改善箇所説明図

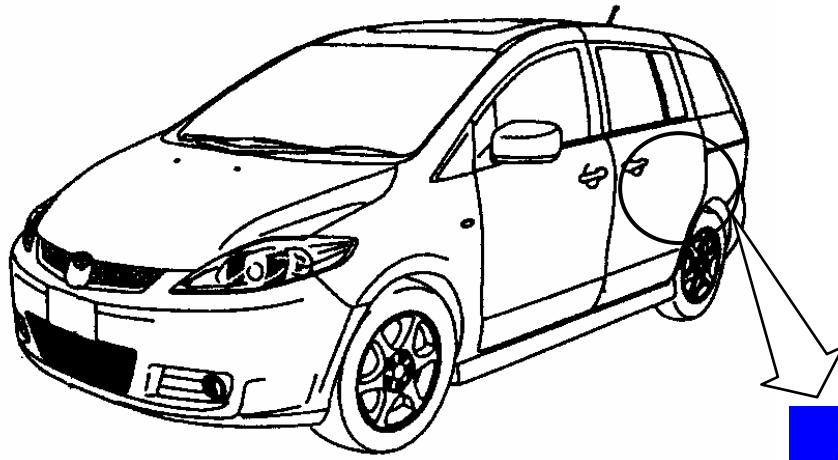
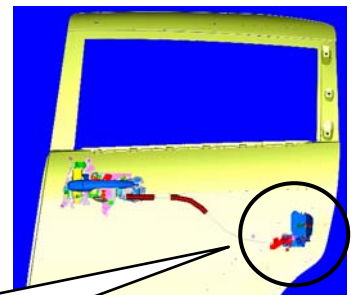
基準不適合発生箇所

手動式スライドドアのドアラッチ構造が不適切なため、融雪水や雨水等でドアラッチ内部に水が溜まるものがある。そのため、低温時に水が凍結した場合、ドアラッチが確実に作動せず、最悪の場合、ドアが閉まらないおそれがある。

全車両、左右スライドドアのドアラッチを対策品と交換する

識別：右スライドドアのドアラッチ取付け部のボディに橙色丸シールを貼り付ける。
